海峽離岸風力發電計畫(28號風場)環境影響說明書

第一次環境影響差異分析報告

專案小組第 3 次初審會議

書面審查意見回覆資料

圖 1 海域施工前環境監測點位示意圖

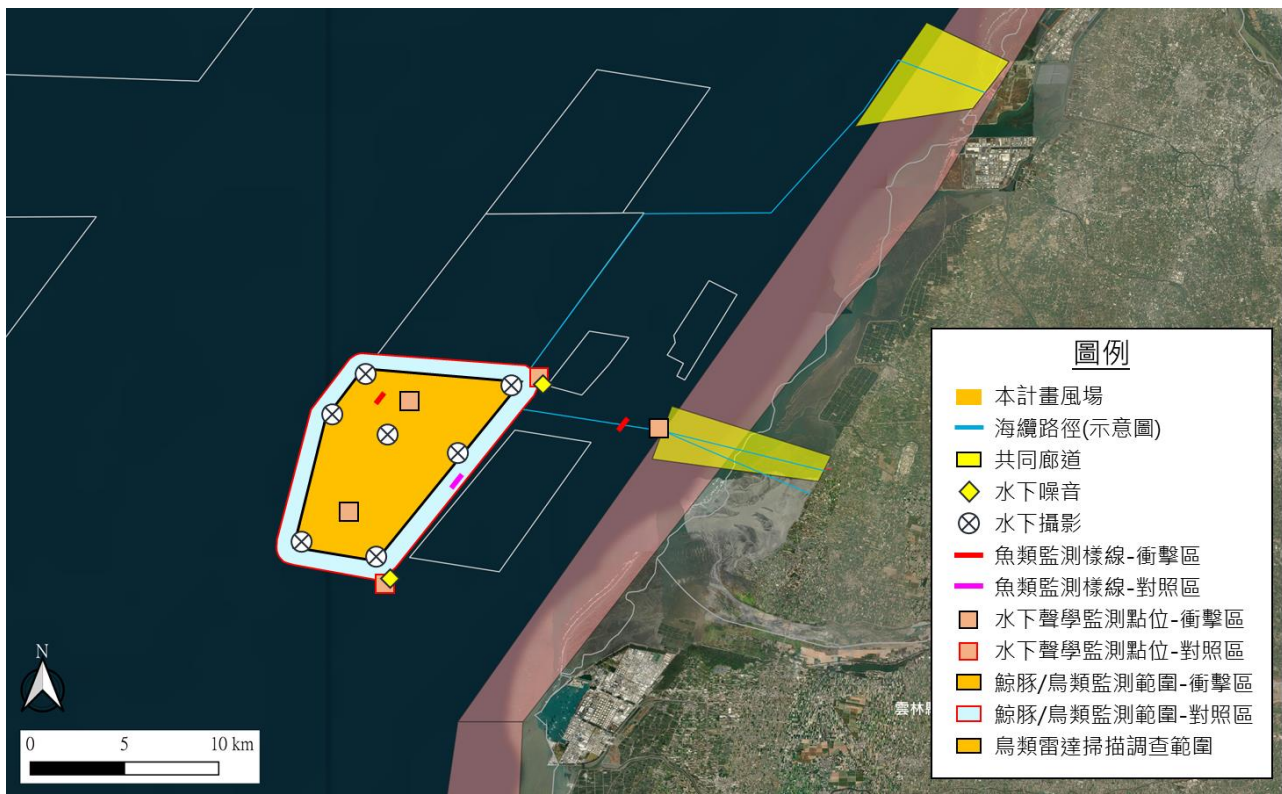
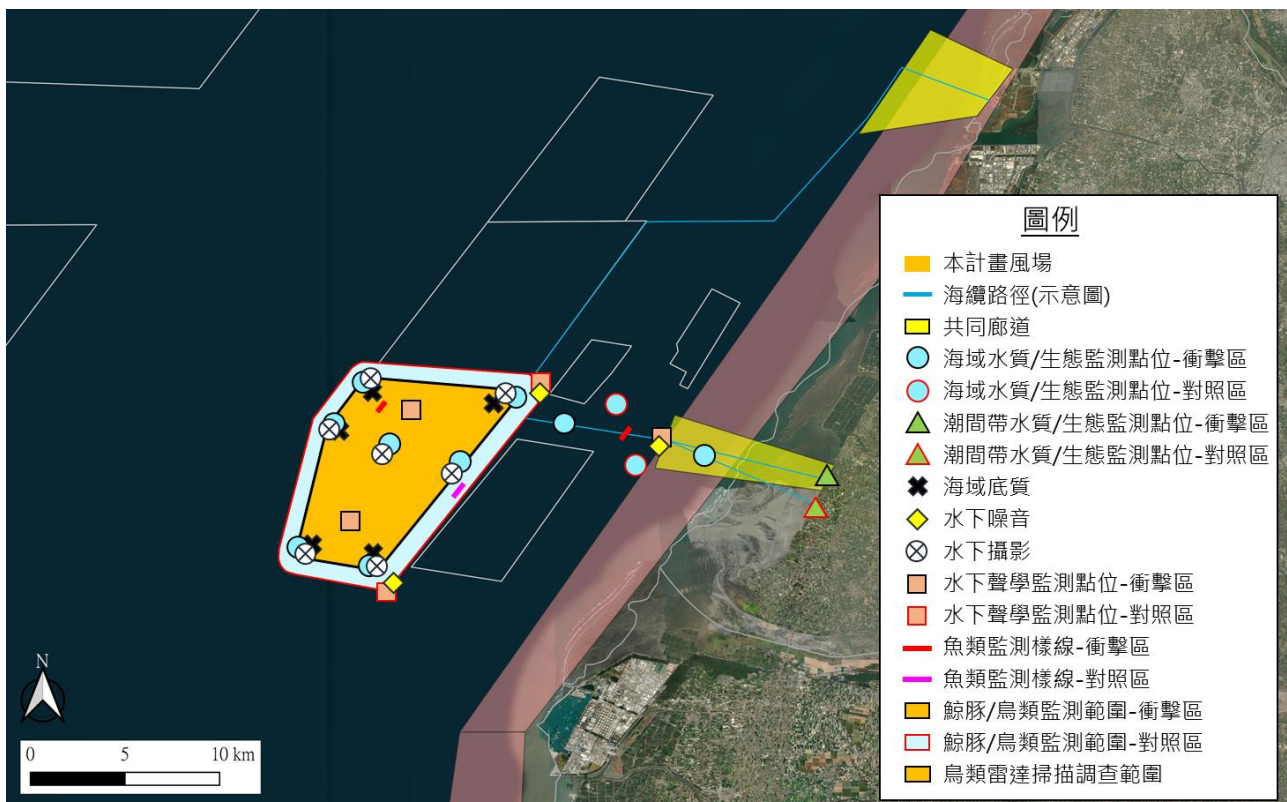
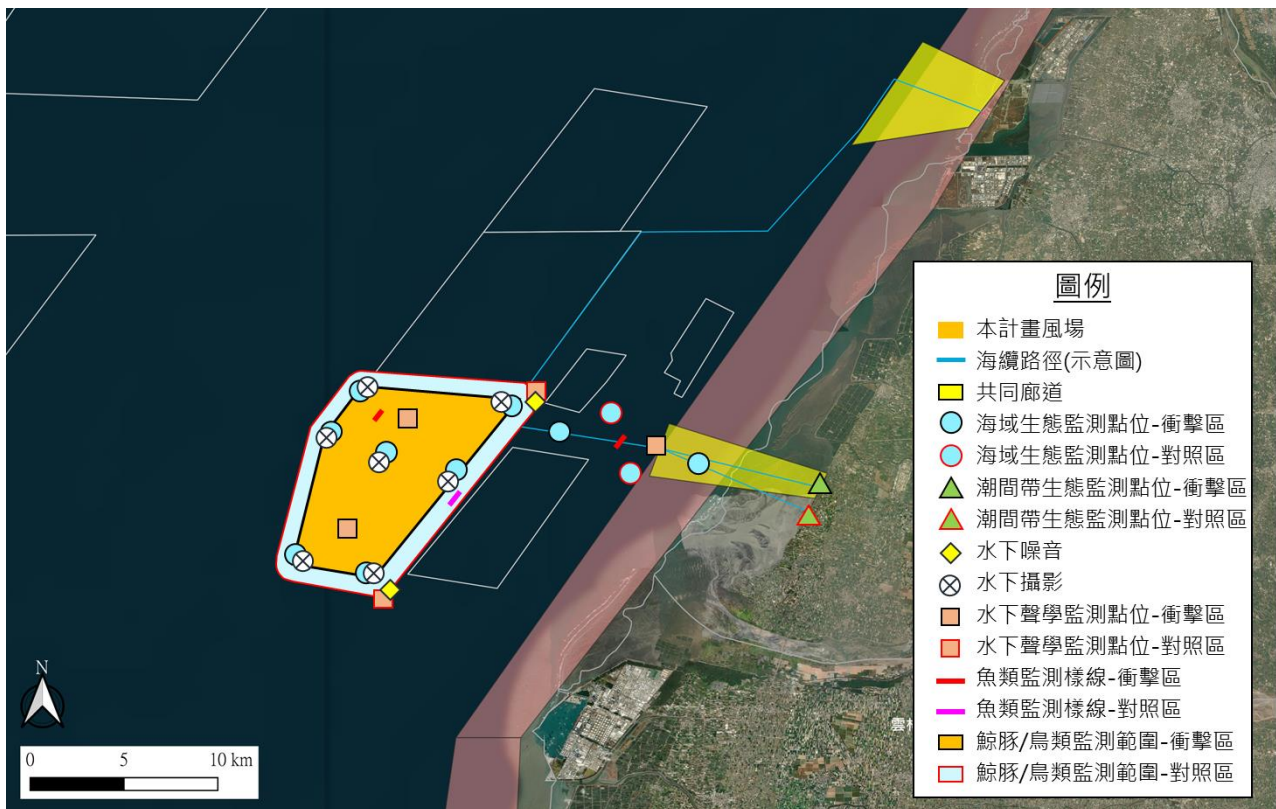
(一) 請以地圖方式補充本案所提出之環境監測計畫之內容，特別是本次所增加之承諾內容。

遵照辦理。本次所增加之環境監測計畫詳列如表 1 所示，本計畫共新增 8 大項環境監測項目之站數、頻次，如水下攝影、水下聲學、鳥類生態、鳥類雷達監測、海底地形、水下噪音、鯨豚目視監測及噪音振動。同時，本計畫將海域施工前、施工階段及營運階段之環境監測計畫規劃監測點位以圖示呈現，詳如圖 1 至圖 3 所示，並已規劃海域生態、潮間帶生態、魚類、水下聲學、鯨豚生態及鳥類生態等項之衝擊區及對照區監測。

圖 1 海洋保育類野生動物救援通報案件處理流程

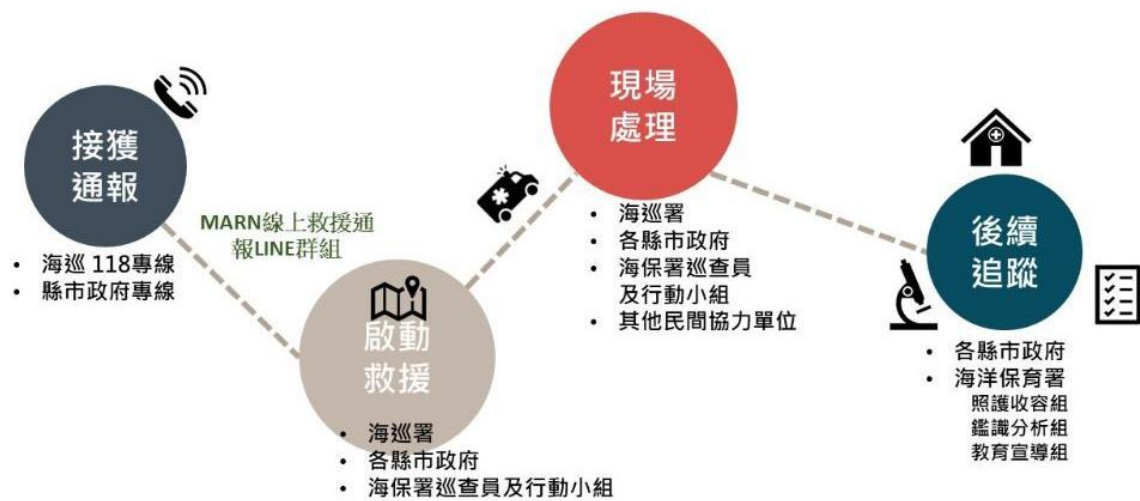
(四) 仍請明確承諾，若基地附近發現有擱淺之鯨豚應及時釐清其原因。

遵照辦理。本計畫環境監測將於風場周界海域進行鯨豚調查及中華白海豚野生動物重要棲息環境進行監看，若發現擱淺鯨豚將即時依流程通報海巡署、地方主管機關或中華鯨豚協會。目前海保署已針對海洋保育類設置野生動物救援組織網，其已整合實際參與海洋保育類野生動物救援的機關、單位、專家學者、團體等，可針對擱淺動物進行救援及擱淺原因判識，擱淺救援處理流程如下圖 1 所示。未來本計畫倘發現擱淺之鯨豚，除了即時通報外，將持續追蹤該通報個體之擱淺原因分析結果，並收集海洋保育署、相關研究機構之歷史性鯨豚擱淺調查報告或資料庫，瞭解開發基地鄰近海域的鯨豚之潛在活動範圍與擱淺數量、種類，分析其趨勢和型態。

圖 1 海域施工前環境監測點位示意圖

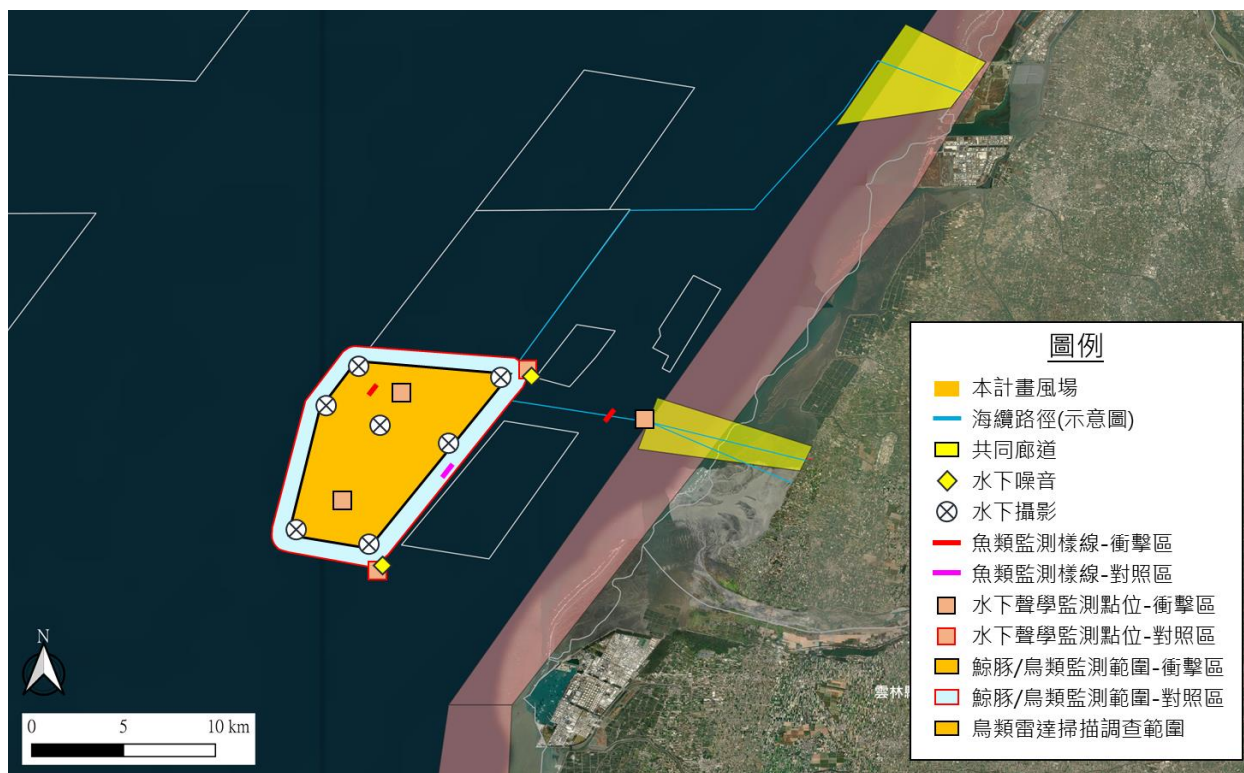
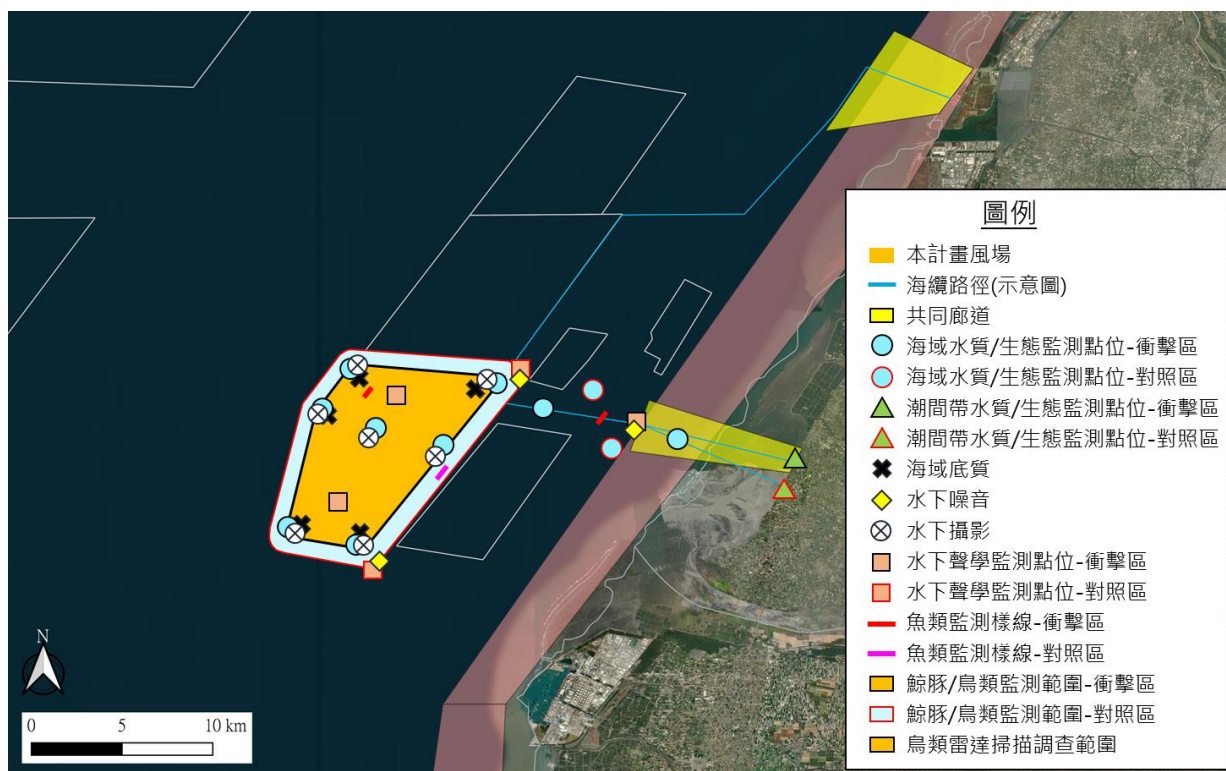
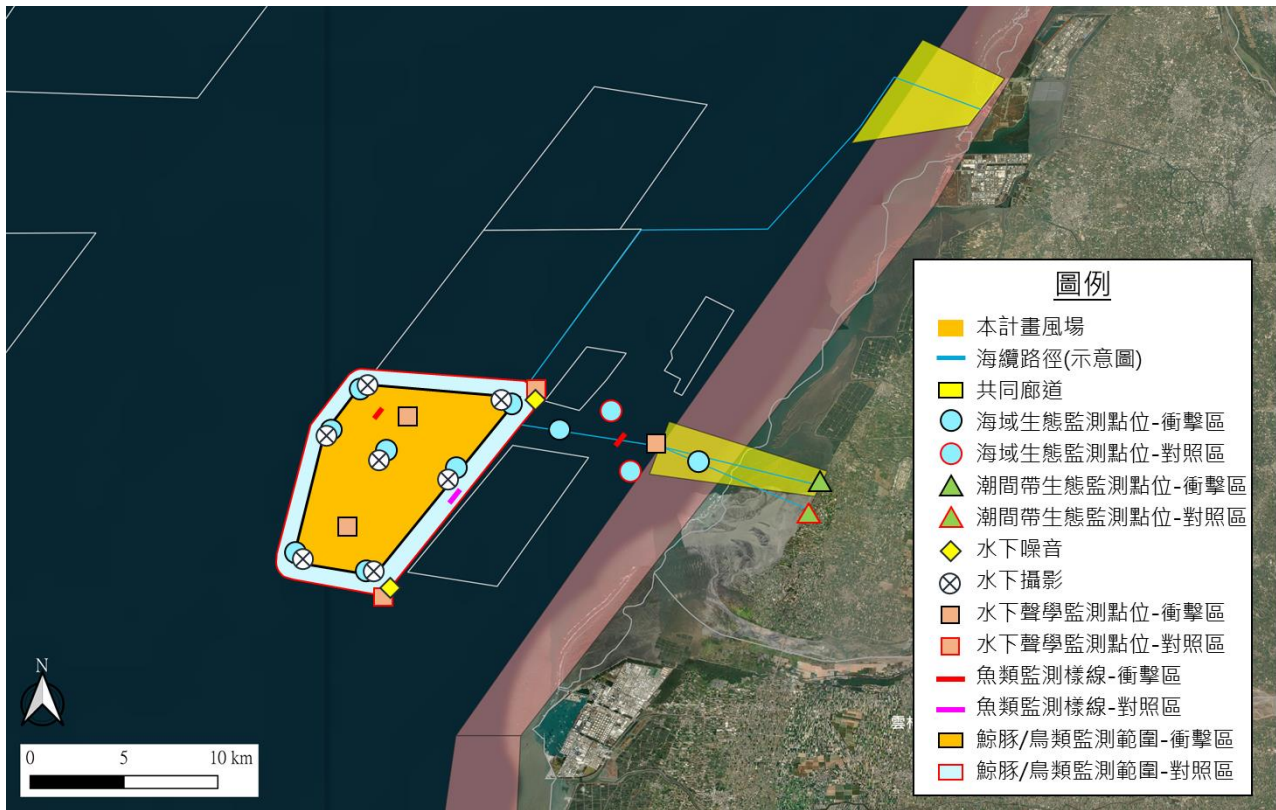
(一) P.31 海保署要求於白海豚棲息範圍鄰近海纜鋪設位置實施水下聲學監測，監測計畫表僅敘述 5 站，因風場至棲息環境邊界仍有一定距離，請說明規劃測站位置。

遵照辦理。本計畫環境監測之水下聲學監測點位，依海保署審查意見及離岸風力發電開發計畫生態調查方法參考指引內容，將分別規劃於風場內、風場最外側風機基樁向外延伸 500 至 1,000 公尺處，及鄰近海纜鋪設位置之白海豚棲息範圍，如下圖 1 至圖 3 所示。

圖 1 海纜埋設採用 HDD 工法示意圖

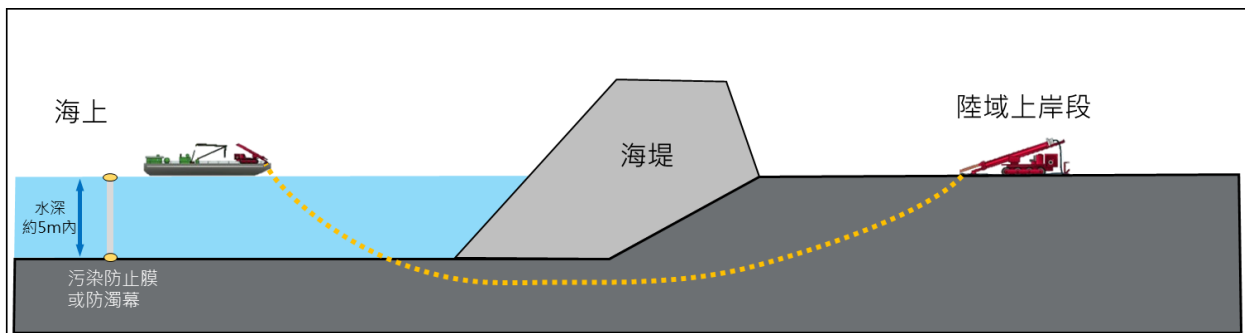
(二) P.47 等頁面載有海纜埋設污染防止膜及相關 HDD 工法示意圖說，因其目的為防止施工造成之含泥海水等擴散污染，請確認相關圖像資料。

遵照辦理，本計畫海纜鋪設方式係以佈纜船搭配埋設機進行施工，採用此工法將不致破壞近岸之構造物與海床設施，亦可符合環境保護原則，並承諾潮間帶之海底電纜埋設期間，近岸處(水深 5 公尺內)船隻施工範圍將確實設置污染防濁膜或污染防濁幕，避免揚起之懸浮物質擴散，工法示意如圖 1，防濁幕設置如圖 2 所示。
